SUPERINTENDENCIA DE INDUSTRIA Y COMERCIO	
RAD: 12-187288- -15	FECHA: 2015-12-17 13:49:11
DEP: 2020 DIRECCION DE NUEVAS CREACIONES	EVE: 1 REGISTRO/DEPOSITO/CONCESION/DEPOSITO
TRA: 2 PATENTES DE INVENCION	FOLIOS: 7
ACT: 519 TRASLADOINFORME

DIRECCIÓN DE NUEVAS CREACIONES

Asunto: Radicación: 12-187288- -15
Trámite: 2
Evento: 1
Actuación: 519
Oficio: 15115
Folios: 7

Título de la solicitud: “Fluido de trabajo/control para pozos de crudo pesado y extrapesado” (Ver página 1 del radicado No. 13-187288- 00000-0000).

Fig. 1a y 1b D3 (US 7,549,472)

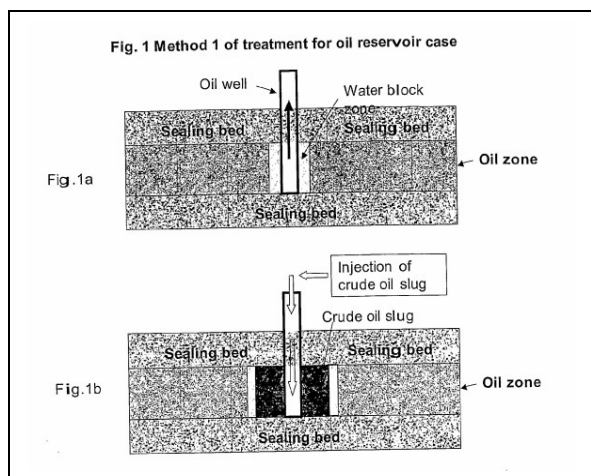
Características esenciales	D3	D4
Un método para mejorar las condiciones de flujo en un medio poroso mientras se rehabilita un pozo que penetra al medio poroso, que comprende las etapas de:	Un método para reducir o eliminar el bloque de agua en torno a un pozo de una región perforación de pozo en un depósito, comprendiendo el método: (Col. 17, reivindicación 1).	Un proceso para la recuperación de un hidrocarburo de una formación subterránea que lo contiene, dicha formación está perforada con al menos un pozo de producción y al menos un pozo de inyección, el proceso comprende (Pág. 3 y 4, reivindicación 1).
detener la perforación o actividades de producción del pozo;	En la figura 1, se muestra el método de tratamiento de la reserva de pozo. Particularmente en la Fig. 1b, se muestra que a través del pozo se inicia la inyección del fluido de recuperación. Así las cosas, se considera la producción se detiene (Fig. 1a y 1b)	No menciona

Fig. 1d y 1e D3 (US 7,549,472)

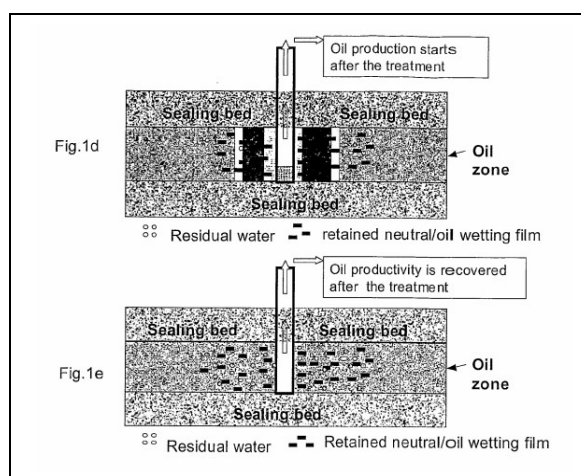
Se resumen el perforado o las actividades de producción en el pozo.	En la figura 1, se muestra el método de tratamiento de la reserva de pozo. Particularmente en las Fig. 1d y 1e, se muestra que a través del pozo se reinicia la producción de petróleo posterior al tratamiento (Fig. 1d y 1e).	Mover el fluido a través de la formación en la dirección en que se desplaza el petróleo hacía al menos un pozo de producción, y recuperar el petróleo de la formación a través del pozo de producción (Pág. 4, reivindicación 1).
